CONSELHO DE PLANEJAMENTO TERRITORIAL E URBANO DO DISTRITO FEDERAL - CONPLAN

PROCESSO Nº: 00390-00003616/2020-20

ASSUNTO: Projeto de obra modificação com acréscimo de área com a Requalificação do Complexo Esportivo e de Lazer Arena BSB localizado no Setor de Recreação Pública Norte – análise acerca da demanda encaminhada pela Subsecretaria Central de Aprovação de Projetos - CAP, conforme despacho 51323459.

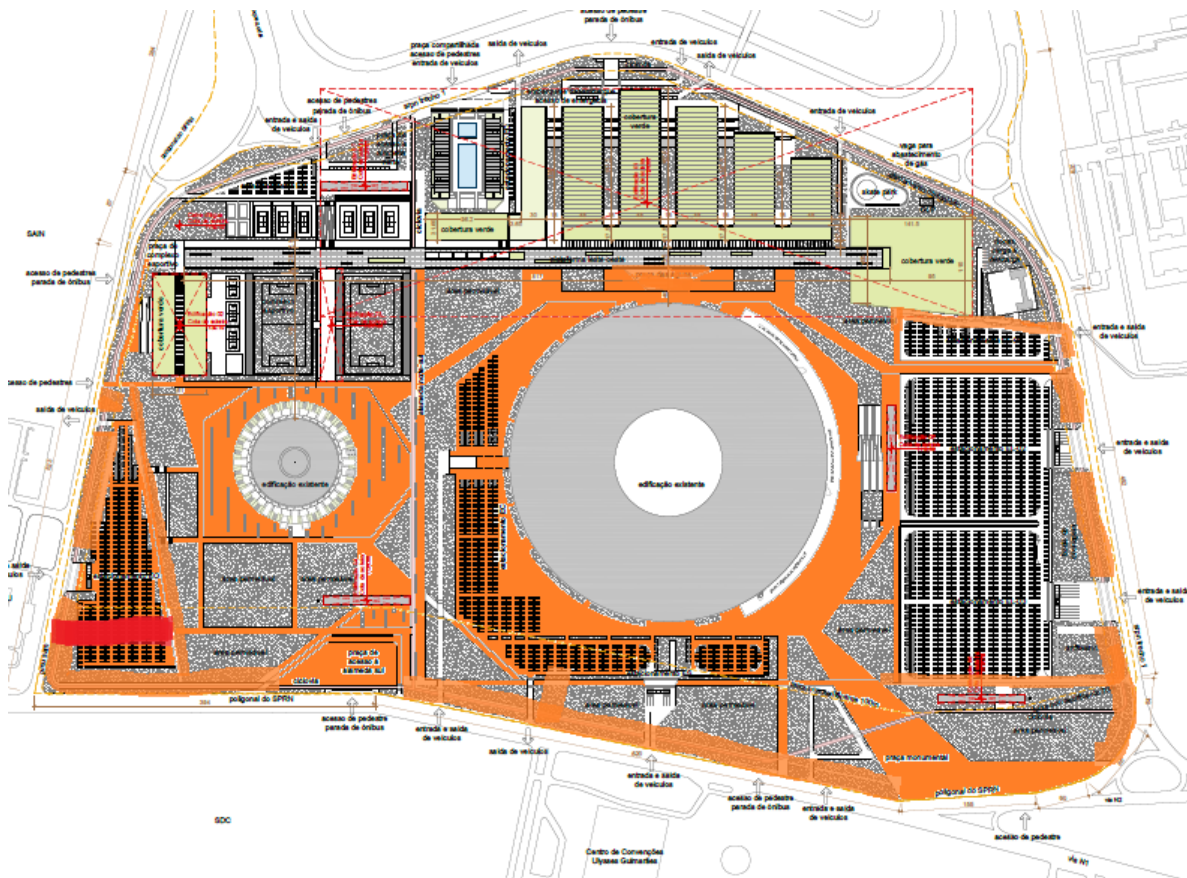
Seria interessante que o projeto, além de suas duas amplas “portas de entrada” de recepção de pedestres, pudesse considerar incrementar o espaço a eles destinadas em trajetos mais diretos e largos, valorizando o fato de ser delimitado pelo Eixo Monumental. Seria importante considerar, ainda, a travessia a oeste, conectando o Setor de Administração Municipal à área, e que desemboca num estacionamento de superfície, bloqueando o que poderia ser uma bela passagem direta e contínua para o interior das áreas livres do Arena

BSB. Acredita-se que seria muito benéfico um redesenho nesse bolsão. Além disso, seria interessante que ele recebesse tratamento de piso semelhante ao do estacionamento de superfície ao redor do estádio, que será tratado à forma de praça. A **figura 7**, de forma despretensiosa, apenas procura tornar mais claras essas sugestões.

2. Criar trajetos diretos e largos para dentro da área de intervenção, a partir das atuais conexões com os setores adjacentes (Centro de Convenções e Setor de Administração Municipal. Redesenhar o bolsão de estacionamento a leste para acomodar essa ligação;

Figura 8. Projeto dos módulos de apoio. Fonte: Projeto Arquitetônico 35 (49558081)

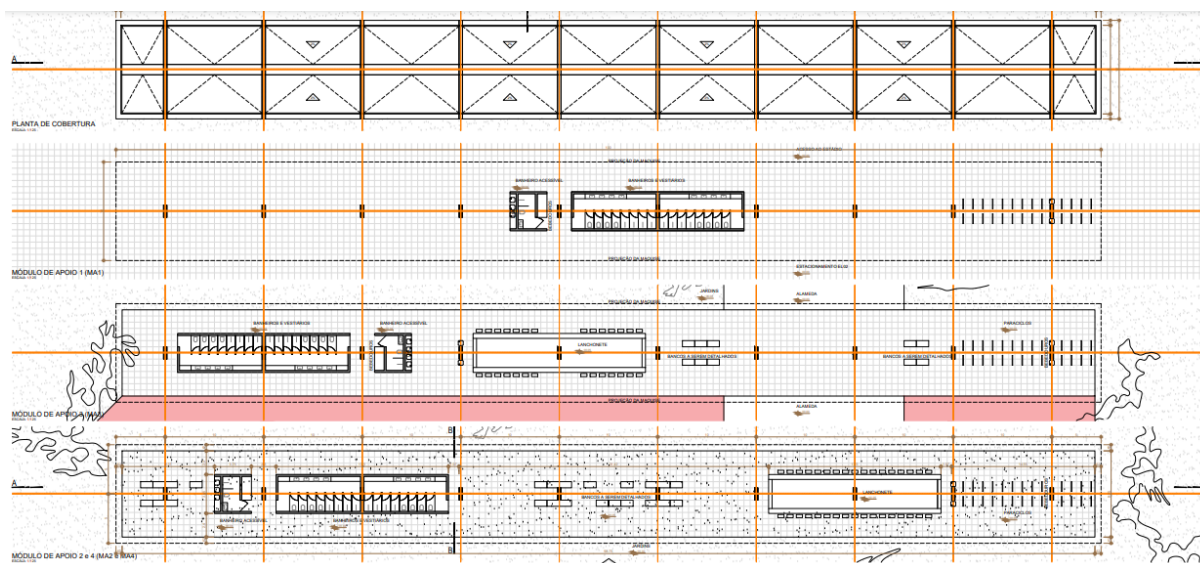
Quanto ao suporte à utilização das vastas e belas áreas livres propostas para o local, o projeto traz módulos de apoio, com sanitários, paraciclos, bebedouros, bancos e lanchonetes (**figura 8**). Embora a parte da lanchonete não esteja detalhada, a área destinada a ela é de aproximadamente 65 m². Como comércio dessa natureza, em forma de quiosque, costuma-se beneficiar da proximidade de outras atividades similares para atrair e reter pessoas ao seu redor, e considerando que ele costuma desenvolver suas atividades em áreas menores, o que também faz com que as despesas fixas do negócio sejam menores, seria interessante que essa área pudesse ser subdividida em duas, aproveitando-se o pilar central para isso.

3. Ampliar as calçadas ao longo do Eixo Monumental para, idealmente, 10 m de largura, como na Esplanada, criando trajetos diretos e largos que conectem as “portas de entrada” definidas em projeto;
4. Considerar subdividir as áreas de lanchonete nos módulos de apoio, para apoiar dois estabelecimentos, ao invés de apenas um.
